**La Promenade des Bains : réaménagement du front de
mer entre Port Fréjus et Port Santa-Lucia**
Communes de Fréjus et Saint-Raphaël

Mémoire en réponse à l'avis de la MRAe

Ce mémoire constitue la réponse du maître d'ouvrage à l'avis délibéré de la Mission Régionale de l'Autorité
environnementale n°MRAe – 2023APPACA43/3465-3466 du 6 juillet 2023.

-  Surface des zones piétonnes et dédié aux modes actifs captée par les surfaces désimperméabilisées
-  Surface désimperméabilisée des zones de plantation en pleine terre

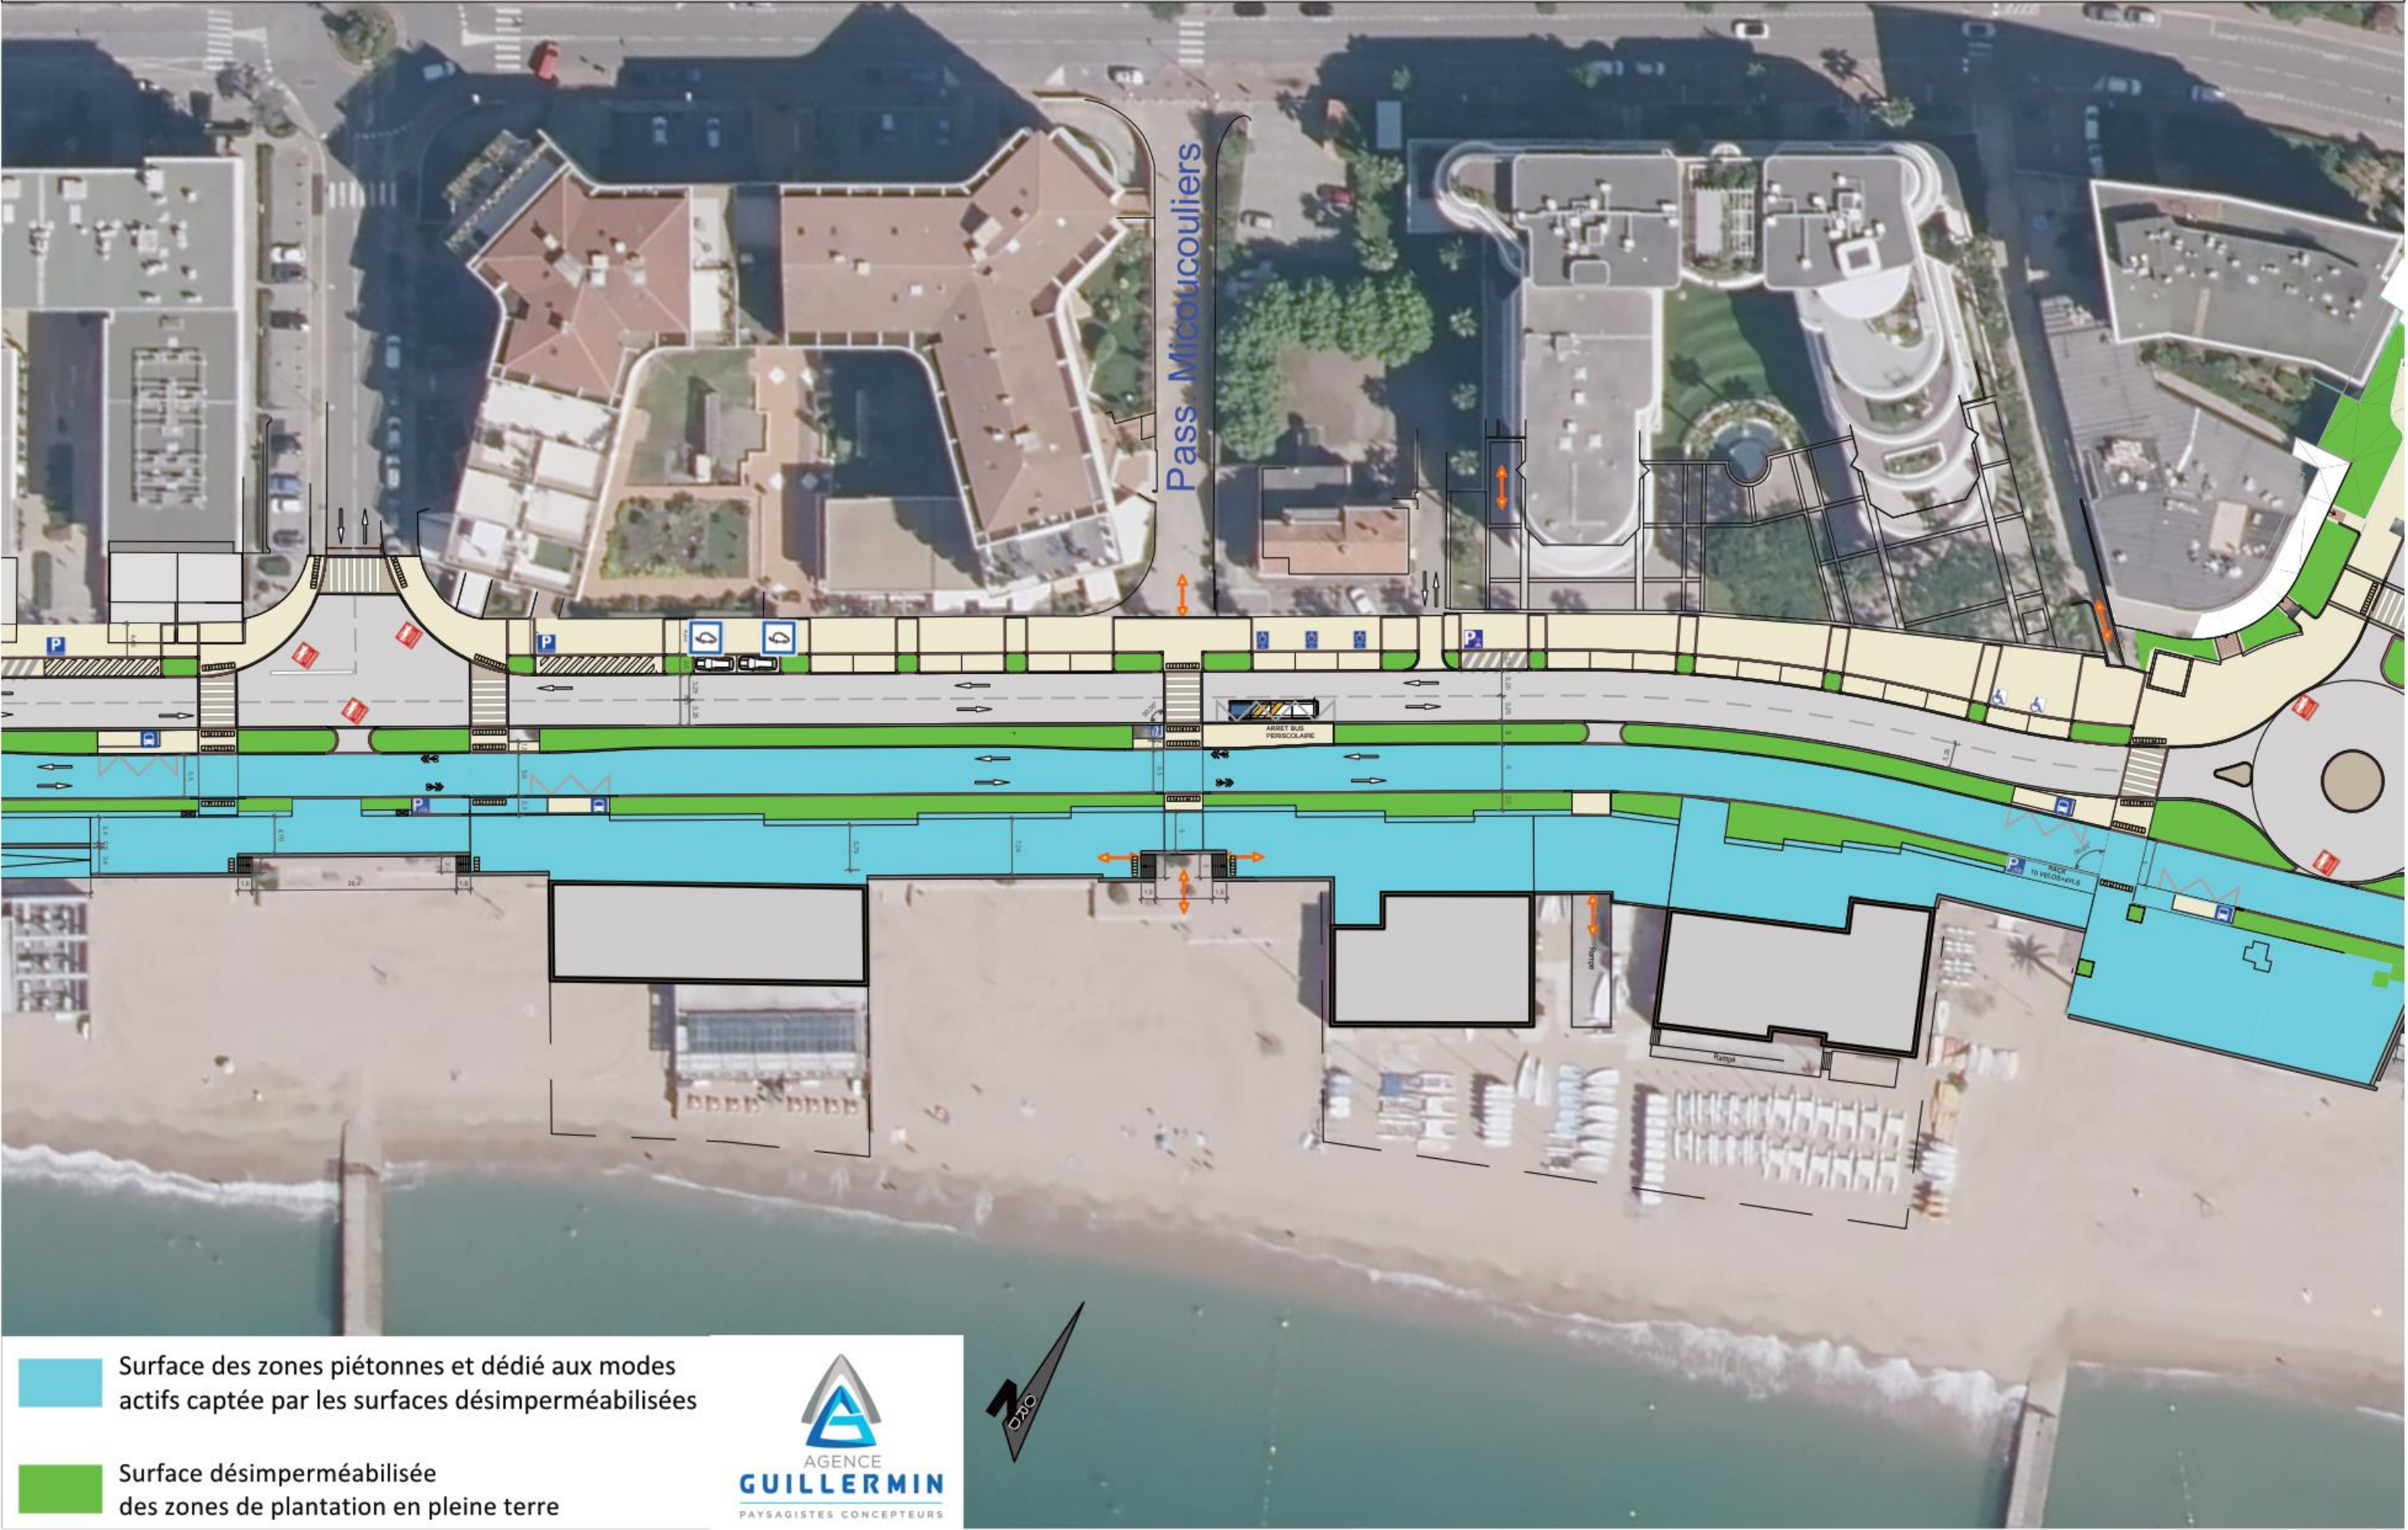
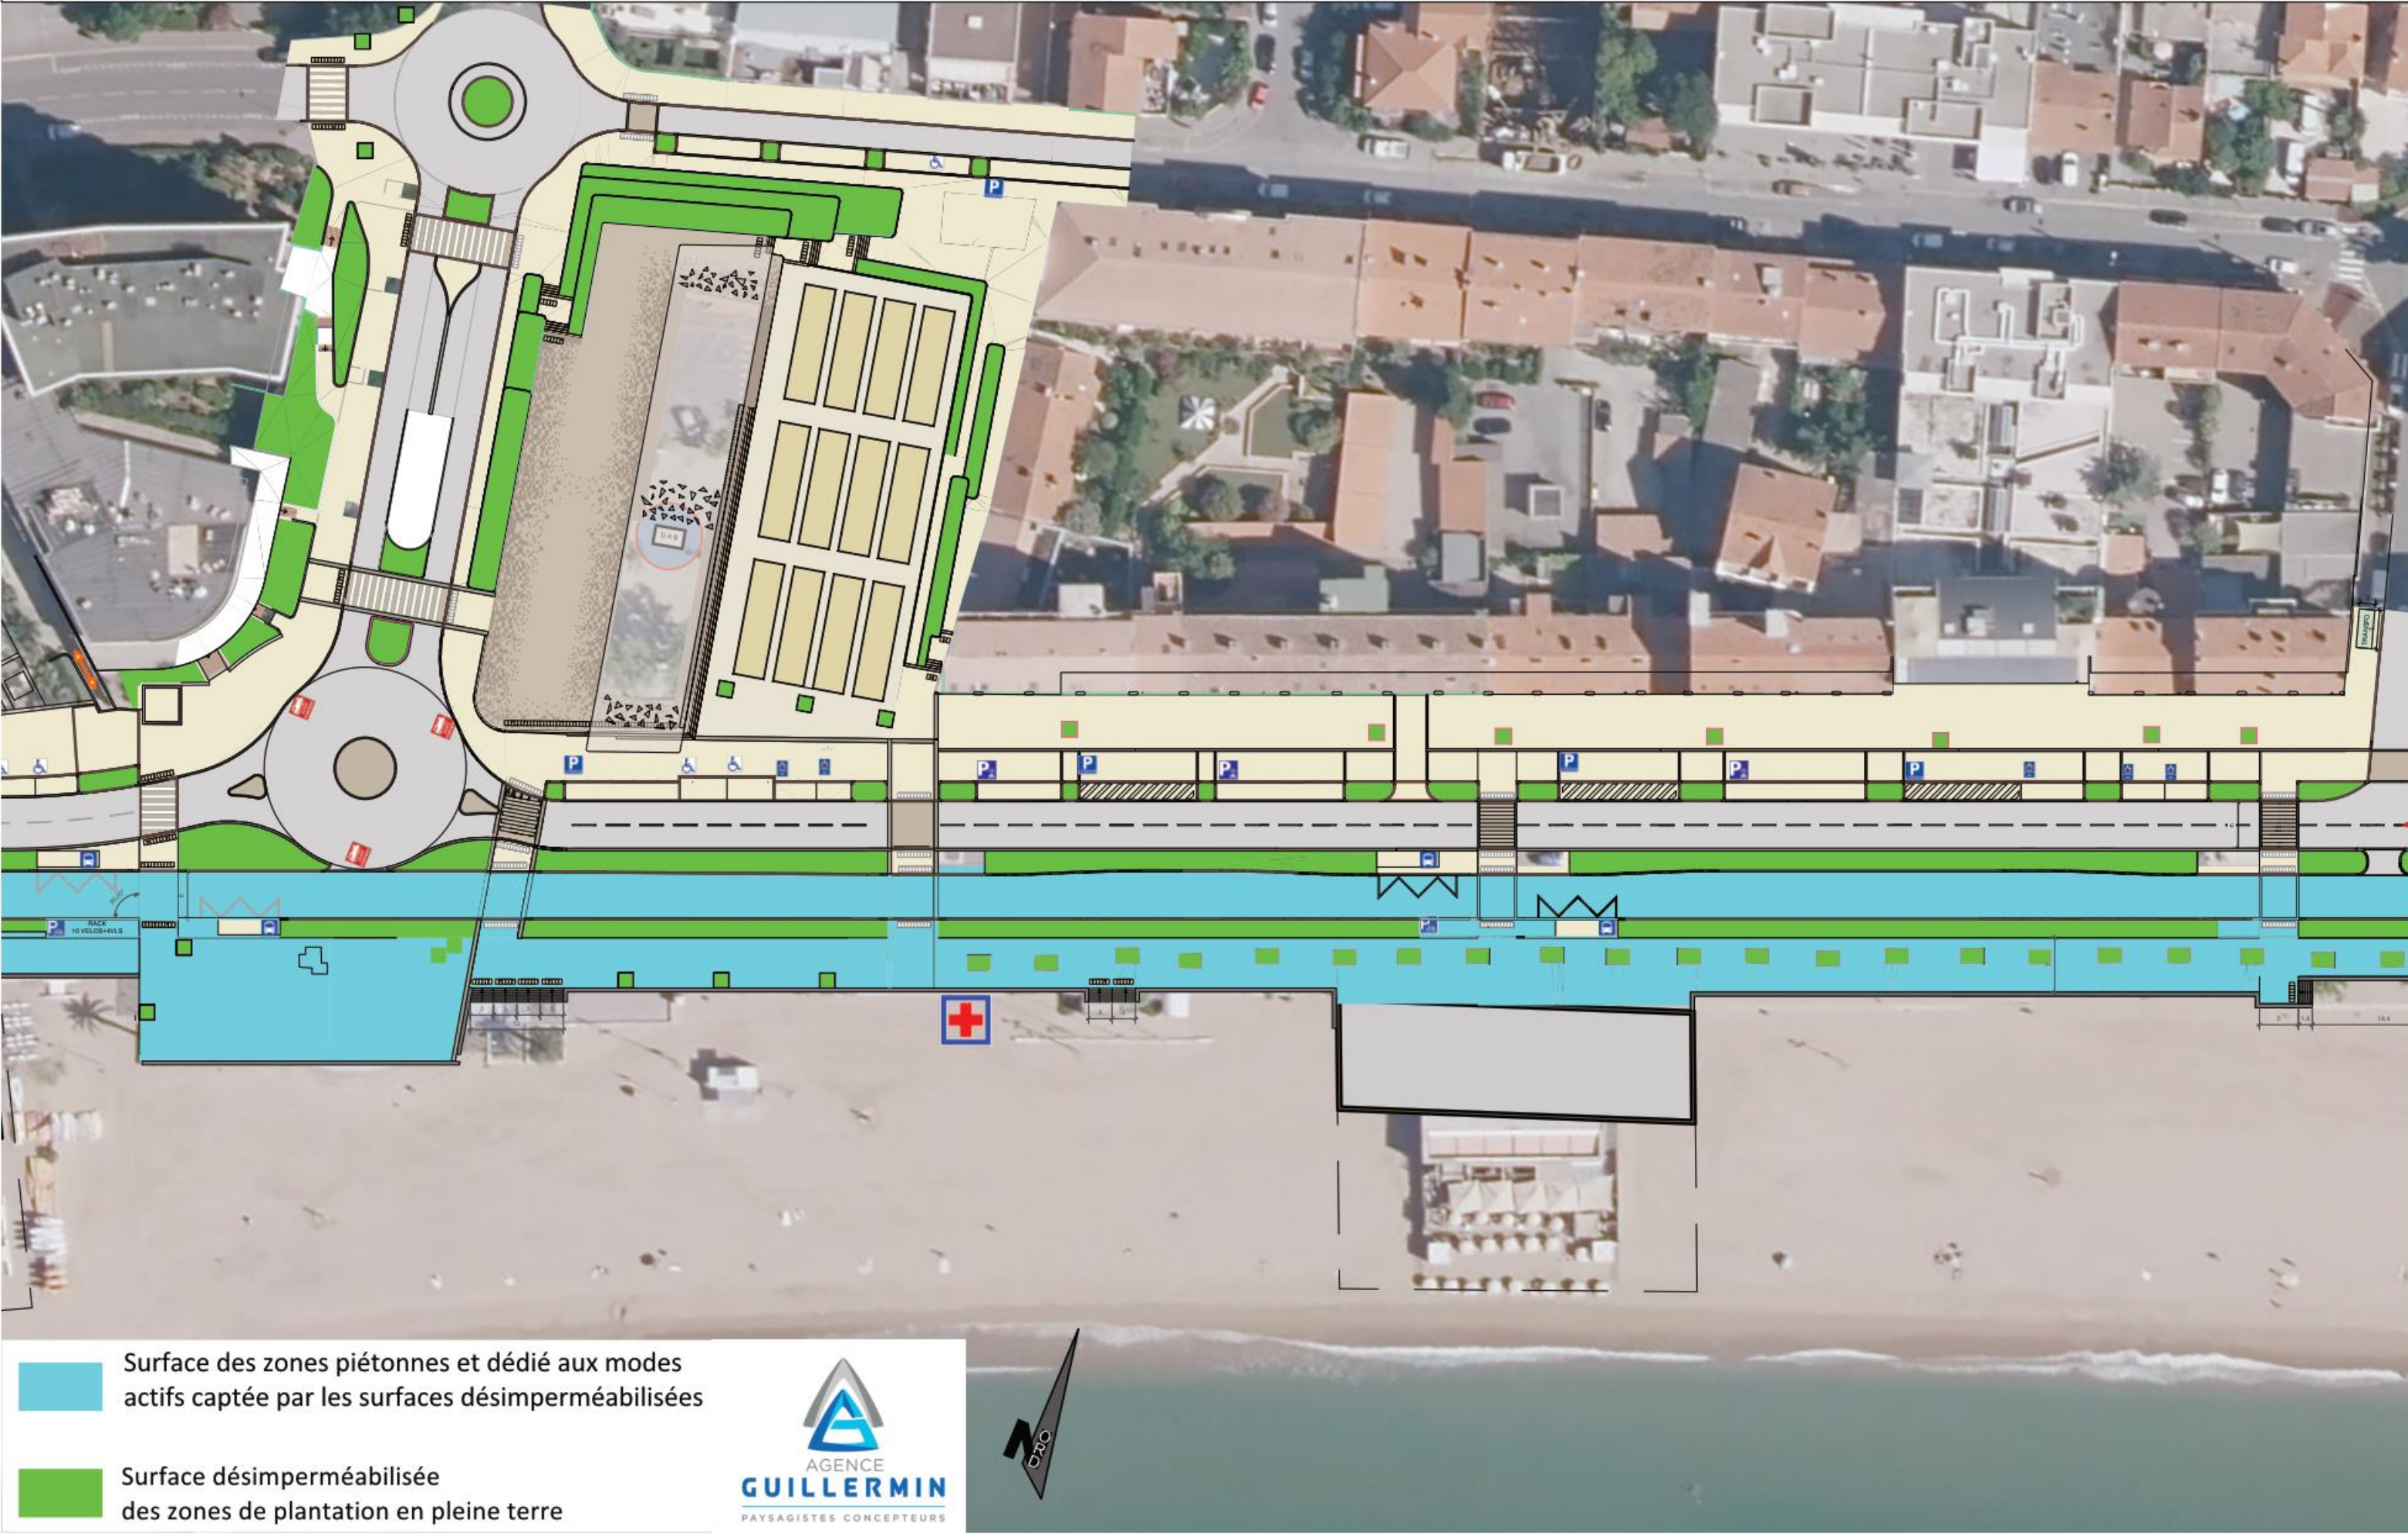
La MRAe considère que cette affirmation n’est pas objectivée dans la mesure où les secteurs de désimperméabilisation ne sont pas caractérisés (localisation et chiffrage détaillé à préciser) dans l’étude d’impact. De plus, le projet, sur la partie située à Saint-Raphaël, prévoit des aménagements fortement « bétonnés », en particulier au niveau de l’épi de Diana et sur le secteur du port de Santa Lucia.

Le plan en page suivante précise sur une coupe la localisation des zones de désimperméabilisation, en prenant l’exemple de Saint-Raphaël au droit de l’ouvrage du Veillat.

- 1/ Les surfaces actuellement minéralisées transformées soit en zone de plantation totalement désimperméabilisée et en pleine terre soit en zone de stationnement totalement perméable et permettant la réactivation du cycle de l’eau dans le sol profitant aux végétaux plutôt que de le diriger dans un réseau pluvial. Ces surfaces représentent 15% de la surface globale du projet.
- 2/ Les surfaces perméables par nécessité qui sont le support des modes doux de déplacement soit zone piétonne soit zone cyclable et navettes électrique qui permettent de diriger les eaux de pluies issues de ces surfaces non polluées par des hydrocarbures, vers les surfaces de jardinières plantées. Ces surfaces représentent 15% de la surface globale du projet ce qui permet de doubler la surface captée des eaux de pluies qui sont remises dans le cycle de l’eau du sol urbain.
